**Всемирный форум для согласования правил  
в области транспортных средств**

Рабочая группа по пассивной безопасности

Правила № 44 ООН (детские удерживающие системы)

**Предложение по дополнению 15 к поправкам серии 04  
к Правилам № 44 ООН (детские удерживающие  
системы)****Представлено экспертом от Нидерландов\***

Пункт 6.2.12 изменить следующим образом:

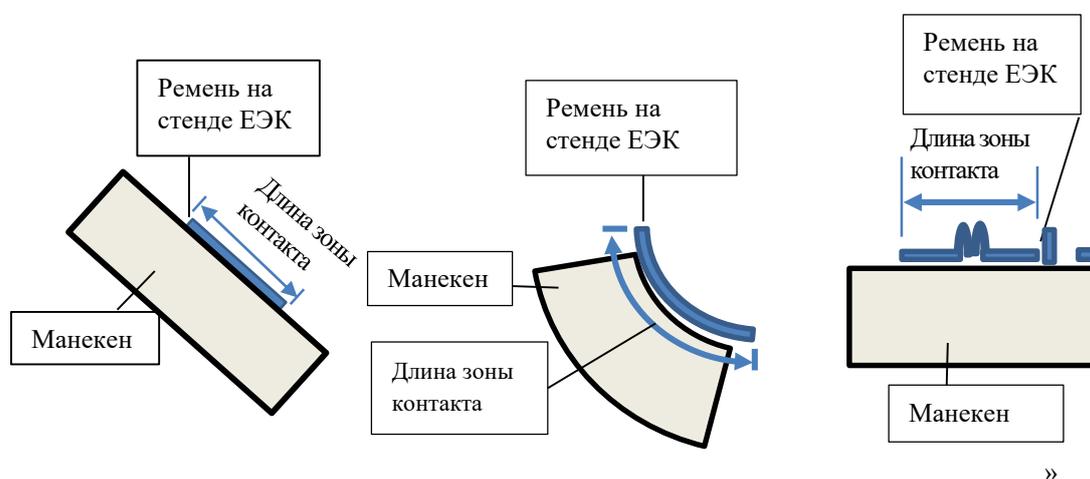
«6.2.12 При ~~наличии дополнительных подушек~~ **В случае невстроенных детских удерживающих систем** необходимо выяснить, насколько легко лямки и язычок привязного ремня для взрослых проходят через точки крепления. ~~Это относится прежде всего к подушкам, предназначенным для установки на передних сиденьях автомобилей с длинными полужесткими каркасами.~~

**В случае условной пряжки, установленной на стенде, до начала всех динамических испытаний не следует допускать:**

- a) ее прохождения фиксируемой пряжки через точки крепления или вилки для ремня ~~дополнительных сидений невстроенных детских удерживающих систем либо~~
- b) ~~ее~~ ~~расположения~~ ~~ремня~~ ~~по~~ ~~сравнению~~ ~~с~~ ~~его~~ ~~расположением~~ ~~на~~ ~~испытательной~~ ~~тележке~~ ~~не~~ ~~допускается~~, при котором ширина зоны контакта ремня безопасности для взрослого или условной пряжки с ребенком составляла бы менее 38 мм.
